## Technická komise FAS AČR

### TECHNICKÝ DOTAZ

<b>Číslo dotazu</b>	034/2017
<b>Přijato</b>	03. 04. 2017
<b>Odpovězeno</b>	05. 04. 2017

<b>Značka</b>	Škoda
<b>Typ/Model</b>	130LR/B
<b>Číslo homologace</b>	B269

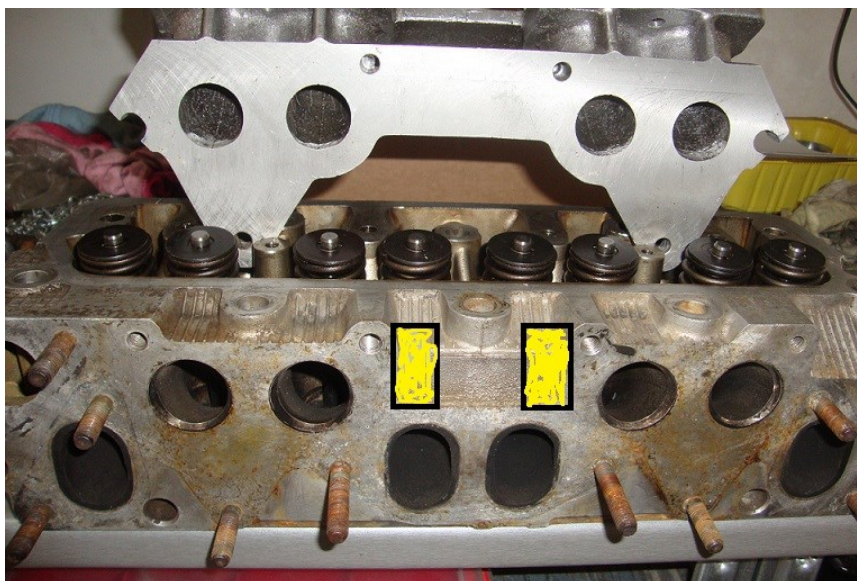
Vzhledem k nedostupnosti AL hlav válců litých do pískové formy a prakticky nemožnému kvalitnímu uchycení sacího potrubí k hlavě válců lité do kovové kokily bez přídavné lišty. Žádám a povolení úpravy přidáním materiálu, navařením v místech označených žlutou barvou na přiložené fotografii. V letech 1983 - 89 jsem byl v tehdejších AZNP na pozici vedoucího motorsportu a daný problém od náběhu sériové výroby motorů s Al hlavou válců litou do kokily jsme řešili alternativně přídavnou ocelovou lištou.

Vámi žádaná úprava předpokládá porušení resp. úpravu textu předpisů o možnosti přidávání materiálu (viz dobové a současné př. J MSŘ FIA), což není v kompetenci Technické komise FAS AČR. K uchycení sacího potrubí vozu Škoda 130 LR byla vydána TI 08-2016, přičemž na obsahu této TI Technická komise nehodlá nic měnit, jelikož tato TI je plně v souladu s dobovými a současnými technickými předpisy pro HA a slouží jako pomocný materiál k výkladu těchto předpisů.
